ふそう スーパーグレート、エアロエース、エアロクィーンの原動機（高圧燃料ポンプ）のリコールについて

リコール届出番号	5453	リコール開始日	令和６年 ２月 16 日
不具合の部位（部品名）	原動機（高圧燃料ポンプ）		
基準不適合状態にあると認める構造、装置又は性能の状況及びその原因	大型トラック・バスの高圧燃料ポンプにおいて、タペットとローラー間およびローラーとカム間を潤滑する燃料膜厚が不足しているため、これらの摺動面に摩耗が生じることがある。このため、ポンプストロークの減少や摩耗粉による燃料フィルターの詰まりが生じて燃料の供給が不十分になり、突然のエンジンストールや再始動不能に至るおそれがある。		
改善措置の内容	全車両、高圧燃料ポンプを点検し、不具合品が装着されていた場合は対策品の高圧燃料ポンプ一式に交換する。 また、燃料タンク内に摩耗粉が認められた場合は、燃料フィルター一式を新品に交換すると共に、高圧燃料ポンプから燃料タンク間の戻り側燃料ラインの清掃を実施する。

改 善 箇 所 説 明 図

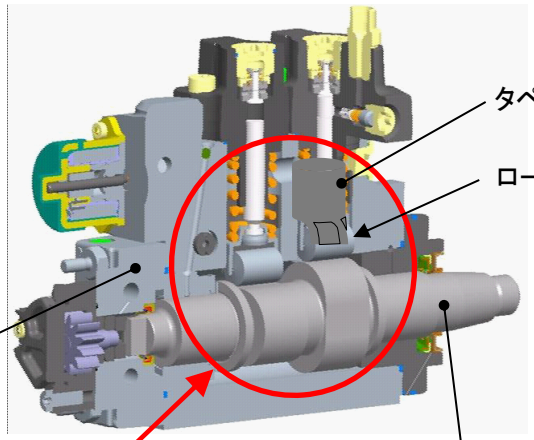
基準不適合発生箇所

大型トラック・バスの高圧燃料ポンプにおいて、タペットとローラー間およびローラーとカム間を潤滑する燃料膜厚が不足しているため、これらの摺動面に摩耗が生じることがある。このため、ポンプストロークの減少や摩耗粉による燃料フィルターの詰まりが生じて燃料の供給が不十分になり、突然のエンジンストールや再始動不能に至るおそれがある。

改善措置の内容

全車両、高圧燃料ポンプを点検し、不具合品が装着されていた場合は対策品の高圧燃料ポンプ一式に交換する。

また、燃料タンク内に摩耗粉が認められた場合は、燃料フィルター一式を新品に交換すると共に、高圧燃料ポンプから燃料タンク間の戻り側燃料ラインの清掃を実施する。

注 ： □ は、不具合品が装着されていた場合に対策品と交換する部品を示す。
